Proyecto de control aluvional en Quebrada de Ramón

Junta de Vecinos 14
Abril 2025

CONSULTA PÚBLICA SIN LA REINA

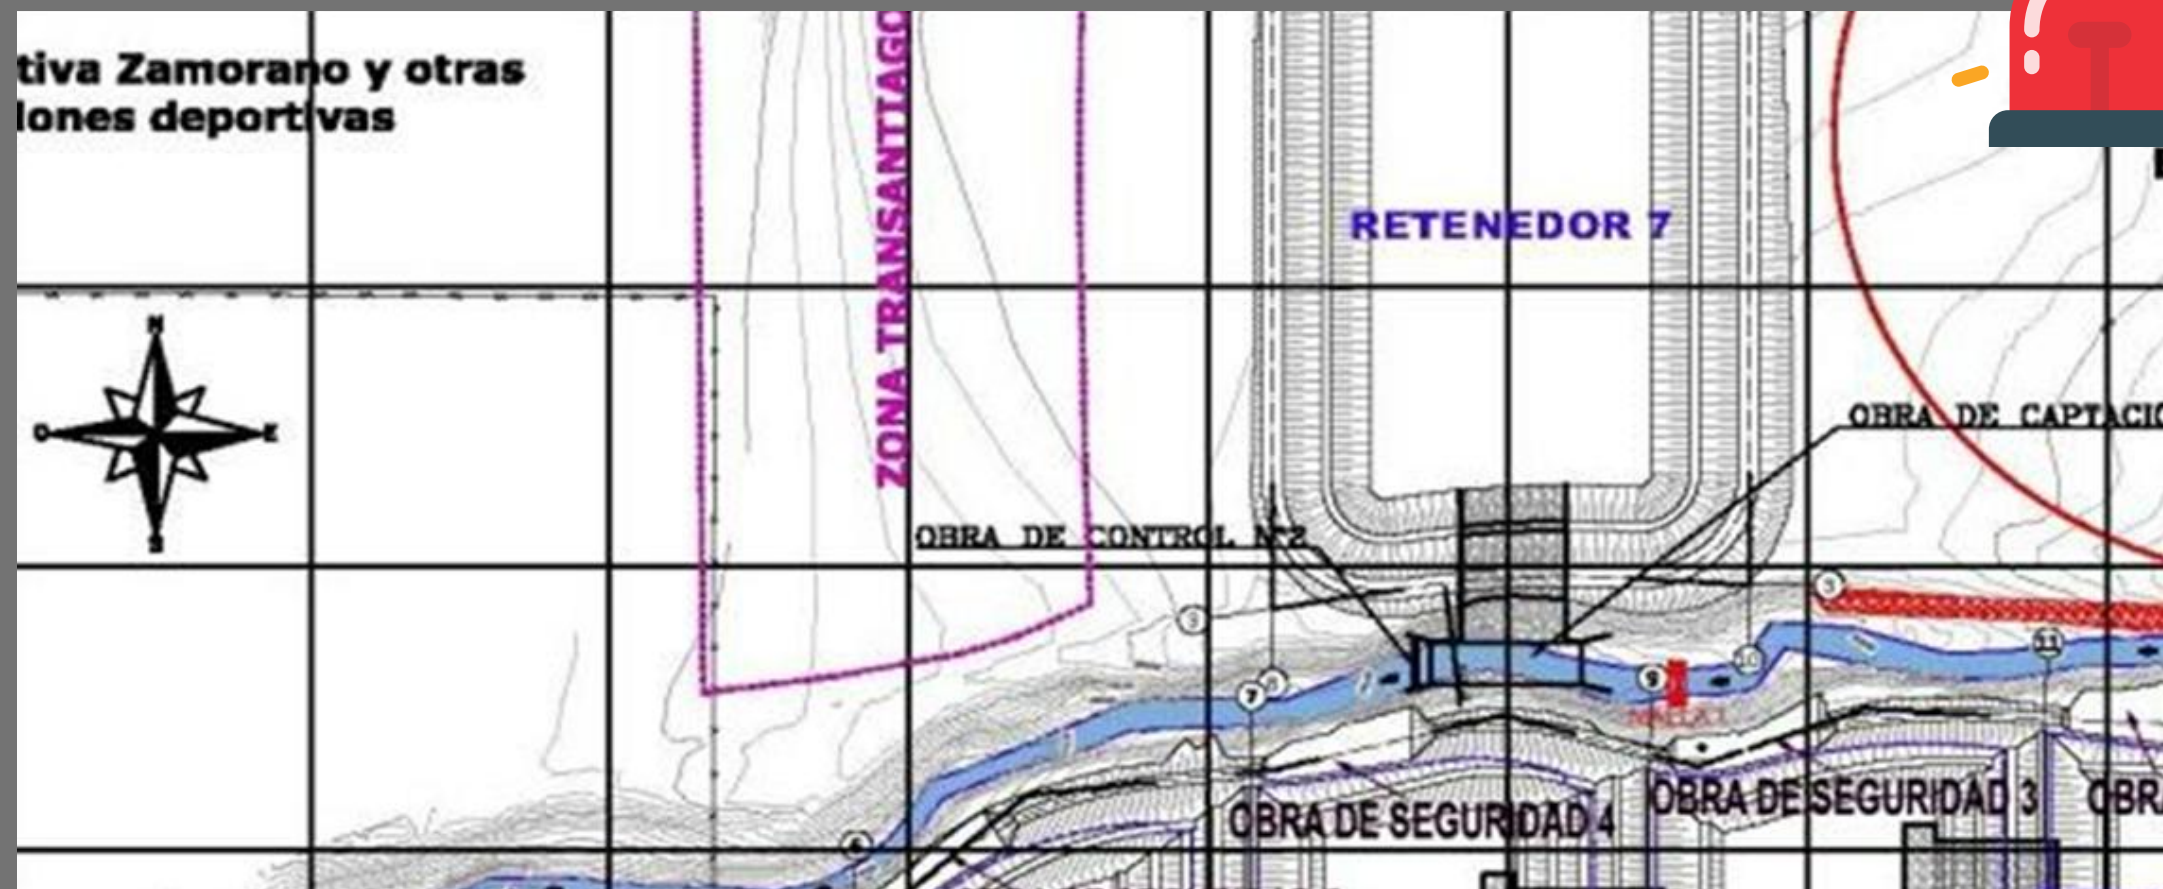
Proyecto presentado por el MOP no cuenta con aprobación del Ministerio de Medio Ambiente.

Para reparar los retenedores 1 y 7, se debe construir un muro transversal en el cauce quebrada, que permita levantar el nivel de agua y hacer que ésta ingrese por los vertederos diseñados

VÍAS DE CIRCULACIÓN DE CAMIONES

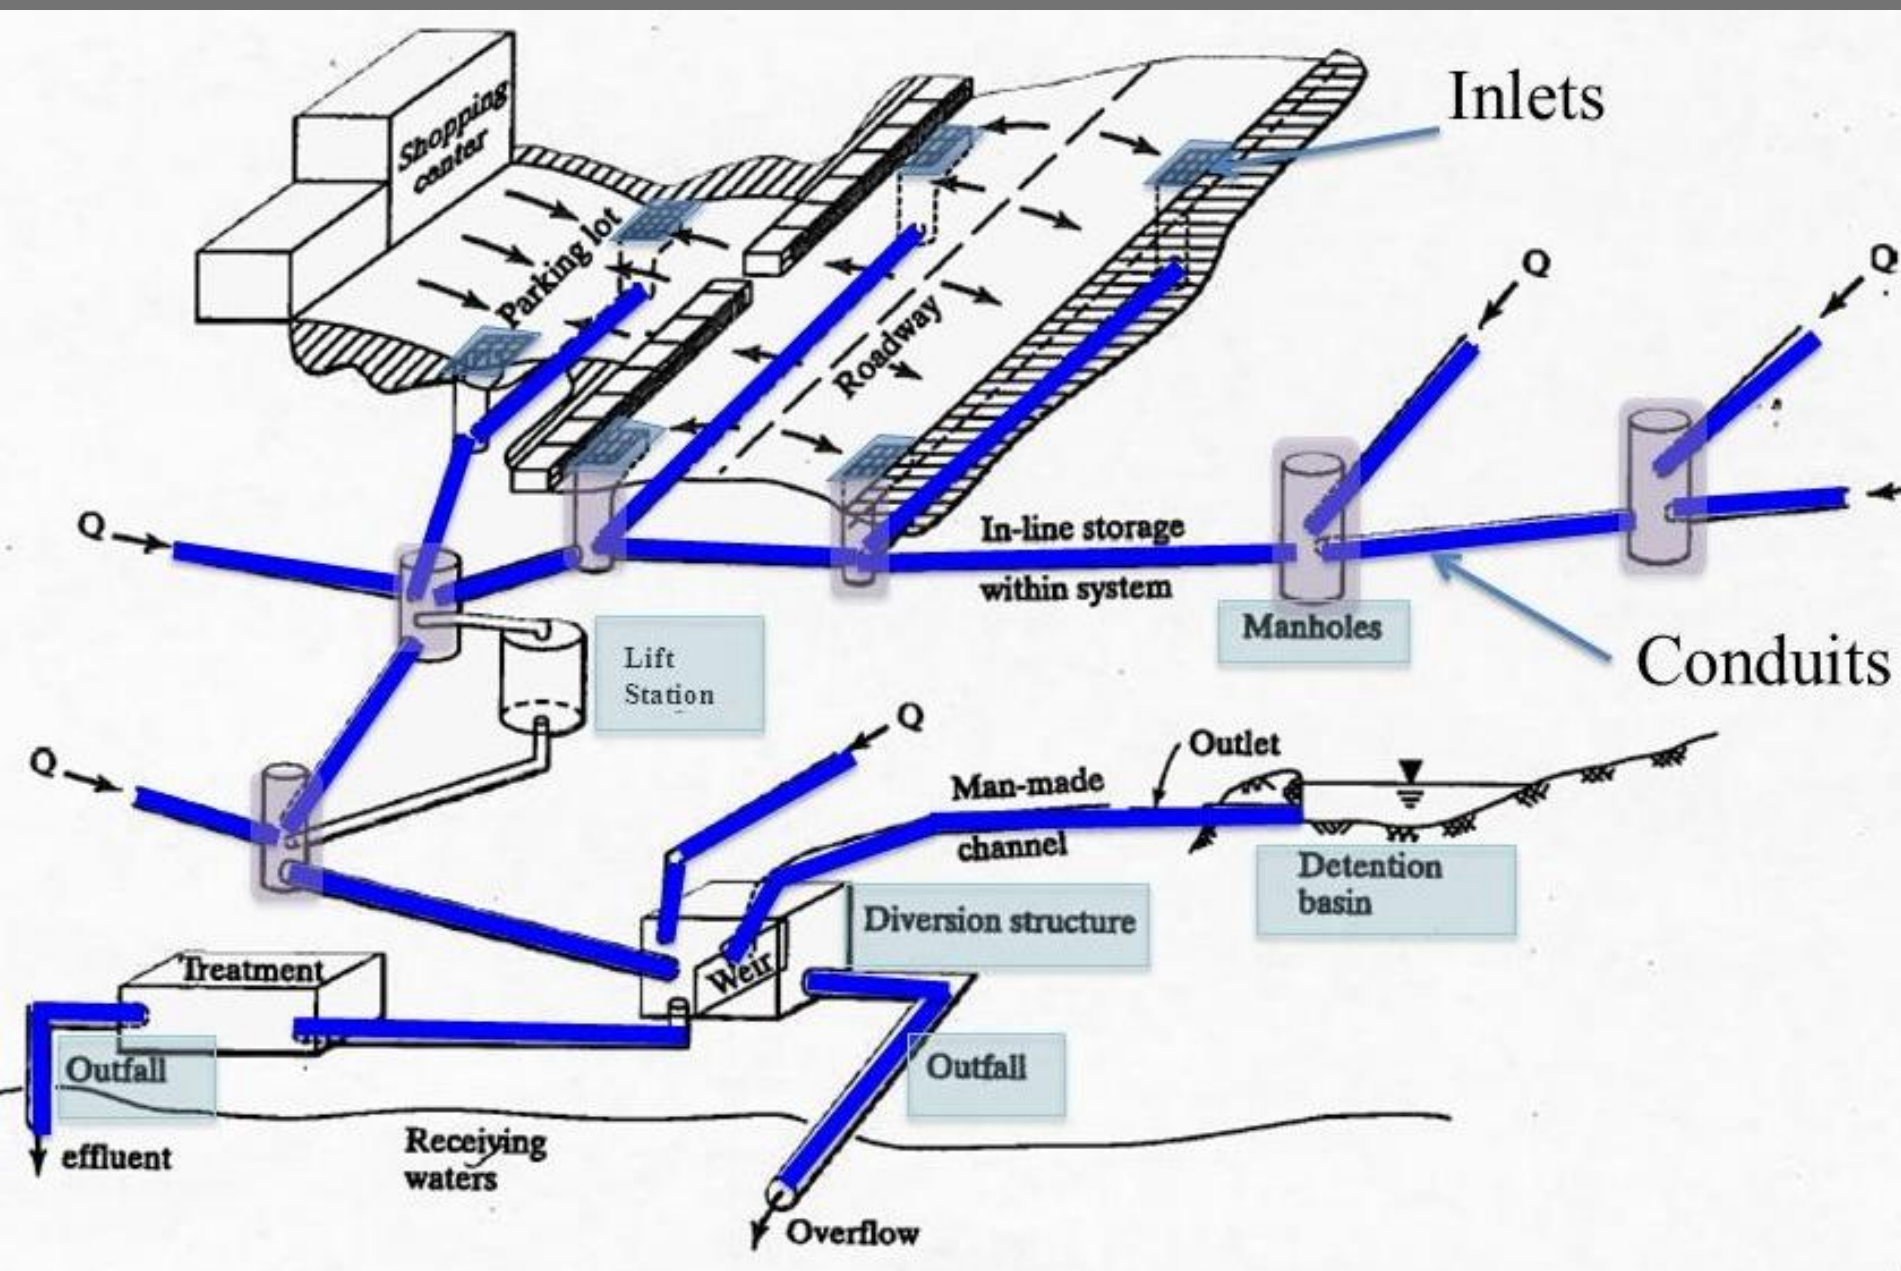
Los camiones ingresarán por Nueva Bilbao, y saldrán por Padre Hurtado hacia Bilbao, Américo Vespucio hasta llegar a un botadero en Puente Alto. Circularía 1 camión cada 4 minutos durante 8 años.

Punto 3: PLANTAR VEGETACIÓN Y ÁRBOLES EN LA QUEBRADA

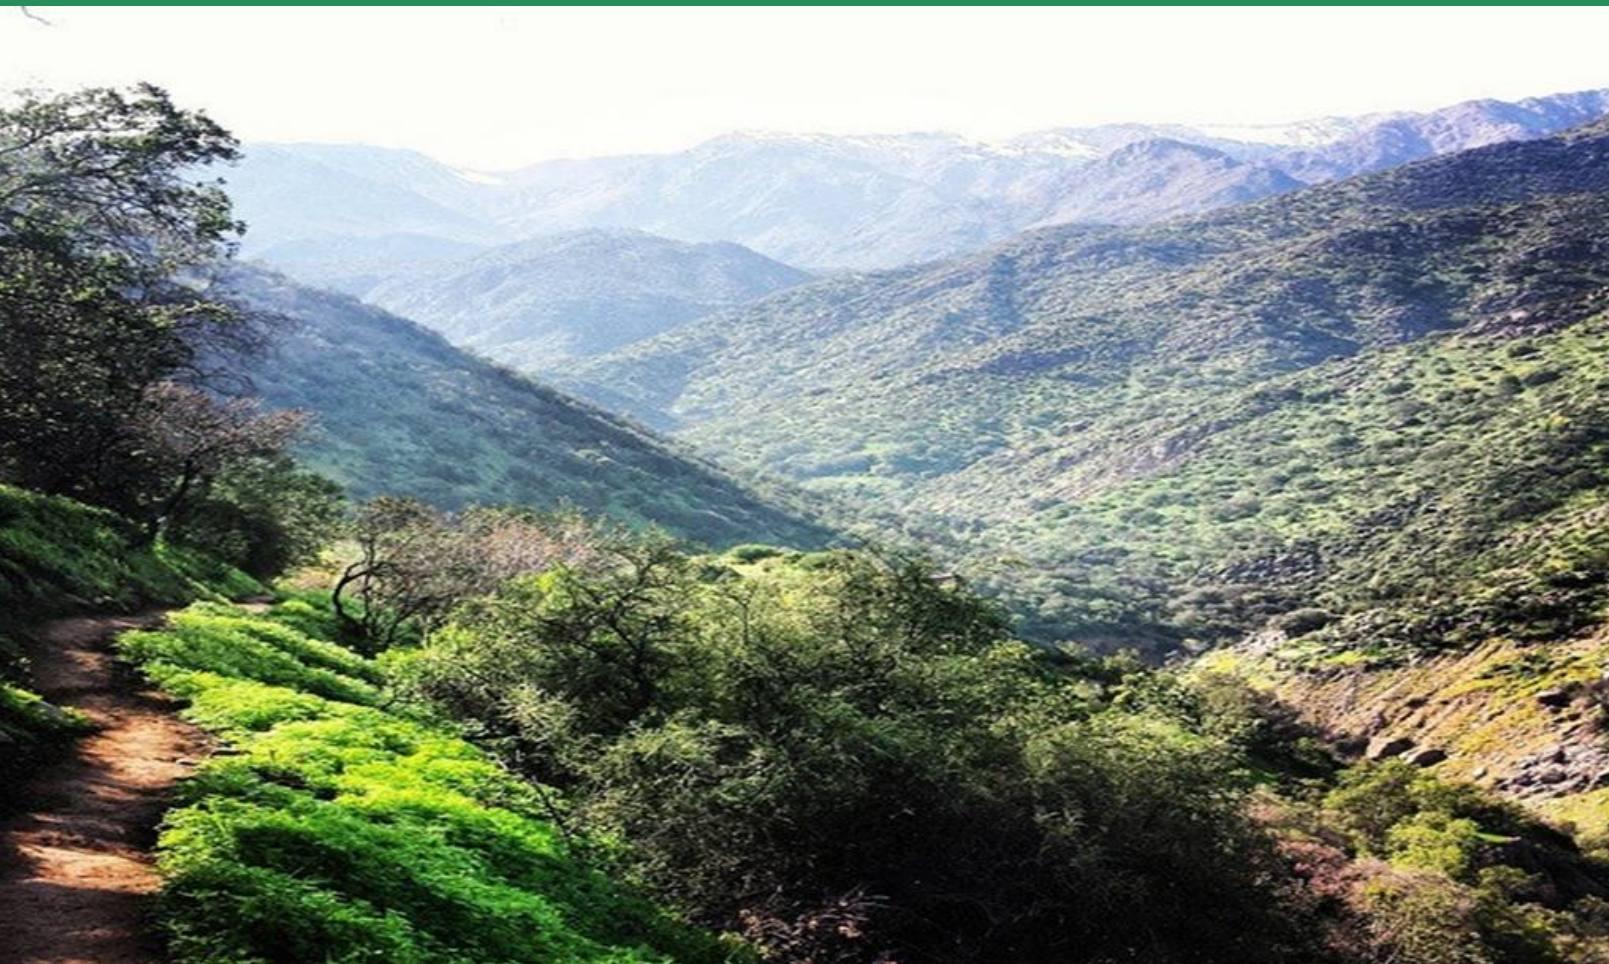
Agregar al proyecto un programa de incorporación de vegetación y arborización con especies que requieran bajo consumo de agua.
